Modulação do guarda-volumes e guarita

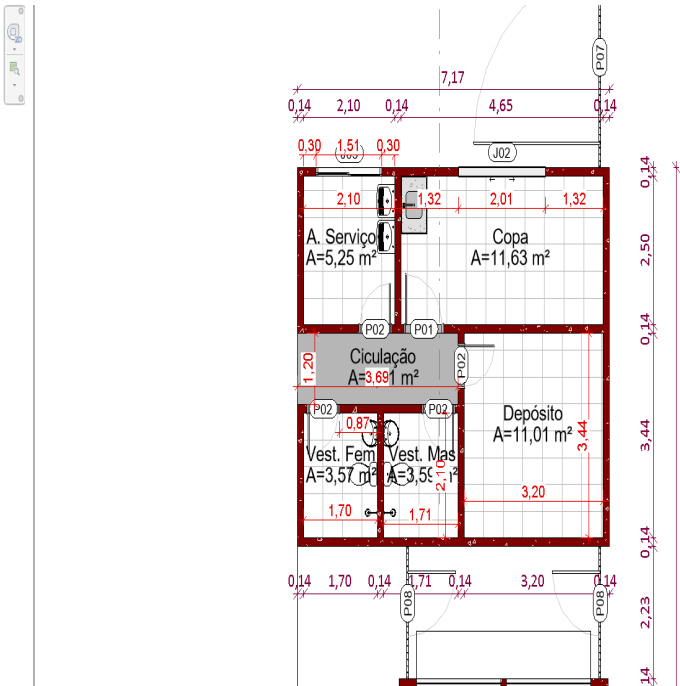
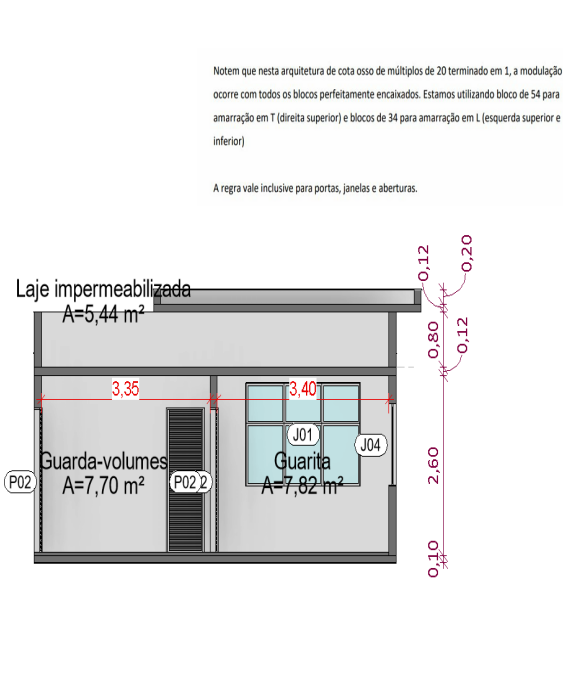
Descrição	Tipo
Verificar a possibilidade ajustar esses vão de acordo com a modulação dos blocos de 14	Solicitação
Prioridade	Abertura
Alta	2021-10-13T17:03:48+00:00
Disciplinas Responsáveis	Vencimento
Arquitetura	2021-10-19T13:00:00+00:00
Usuários Responsáveis	Autor
bruno@chaconengenharia.com	coordenacao@chaconengenharia.com

Verificar também a
possibilidade de ajustar a
modulação pra múltiplos 2021-10-13T17:35:35+00:00
de 20 nas outras áreas da
guarita.
sem comentários 2021-10-13T17:03:48+00:00

Ações	Descrição	Data Ação	Novo Vencimento	Responsável	Realizado por
	Resolvido na revisão R01. Foram ajustadas os vãos de todas as áreas da guarita. Foi retirada a boneca das portas; e a janela da guarita foi alinhada ao centro da parede. guarda-volumes 3,35 para 3,41 +0,06 2,30 pra 2,26 -0,04 guarita 3,40 para 3,41 +0,01 2,30 pra 2,26 -0,04 janela 2,27 para 2,21 -0,06 depósito 3,20 pra 3,26 +0,06 3,44 pra 3,46 +0,02 copa 2,48 pra 2,46 -0,02 a. serviços 2,10 para 2,06 -0,04 2,48 pra 2,46 -0,02 vest. fem. 1,70 pra 1,66 -0,04 2,10 pra 2,06 -0,04 vest. mas. 1,71 pra 1,66 -0,05 2,10 pra 2,06 -0,04	2021-11-10T19:03:01+00:00	2021-10-21T20:20:43+00:00	bruno@chaconengenharia.com	coordenacao@chaconengenharia.com
